Uttale frå kulturutvikling, idrett og frivilligheit, Alver Kommune

Uttale gjeld sak 23/63165 Høyring – Endring av reguleringsplan for Fv.5310 Fosse – moldekleiv med oppgradering av fossekrysset. Planid. 125620160012

Høring - Endring av reguleringsplan for Fv. 5310 Fosse - Moldekleiv med oppgradering av Fossekyrset, planid. 125620160012

Plankart 004: Ved Midtsundet er avkøyring, gs-veg, fortau og kryssingspunkt justert. Veg til Midtsundet er regulert til felles veg, (f_V15). Turvegformålet er erstatta med avkøyringspil. Ved bekken er anna veggrunn og LNFR-formåla justert.

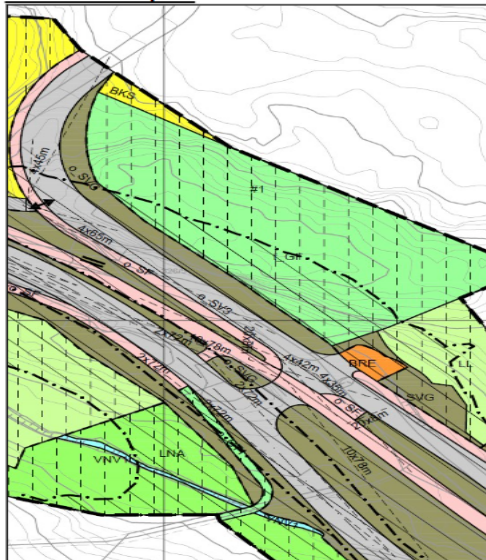
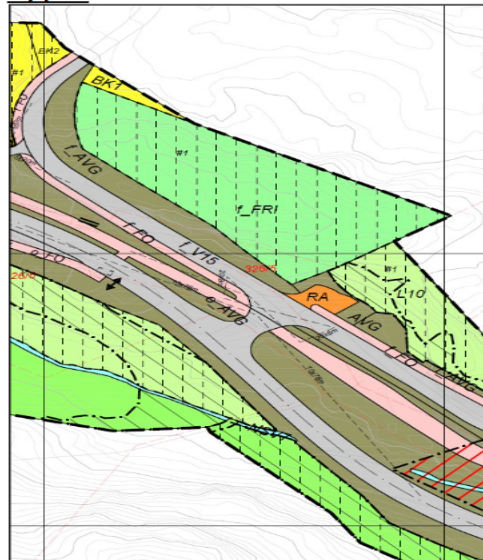
I tekst medfølgande Plankart 004 står det følgande, «*Turvegformålet er erstatta med avkøyringspil*». Turvegsformål kan ikkje takast ut, og friluftsiinteressene må ikkje blokkerast her. Tilgang opp i marka mot sør må oppretthaldast, og vegutbygginga kan ikkje bryte denne. Vi ber om bakgrunn for endringa, og ber om at denne ikkje vert følgt.

Dette er er eit viktig punkt for inngang til friluftslivsområda, uavhengig av skogsvegeigars behov.

Plankart 005

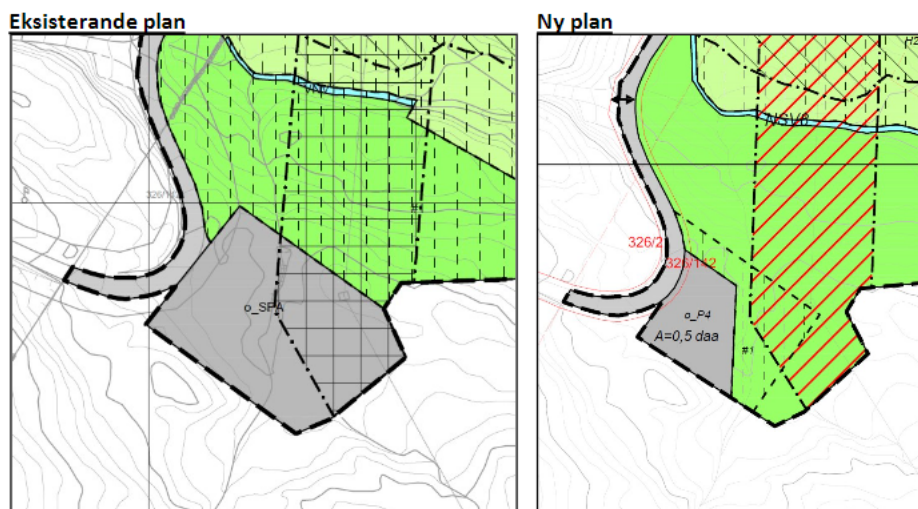
I tekst medfølgende plankart 005 står det følgende «*Parkeringa for turgåarar ved Moldekleiv er gjort mindre for å unngå bekken*».

Endringa vil føra til ei halvering av parkeringsmogleigheita .

Det er viktig å ta vare på bekken, men det bør og vere mogleg å behalde opprinneleg storleik på parkeringsplass, eventuelt leggja til rette for anna parkeringsmoglegheit, på den måten sikrar vi enkel tilkomme for flest mogleg til turområdet. Vi kan ikkje godta at regulert areal til parkering blir redusert så mykje. Planleggar må sjå etter areal i anna retning. Føreslått redusert areal kan her verte for trangt til god utnytting til formålet.

Parkering her er planfesta i kommunalt planverk.

Opparbeiding av parkeringsplass bør settast som eit rekkefølgekrav.
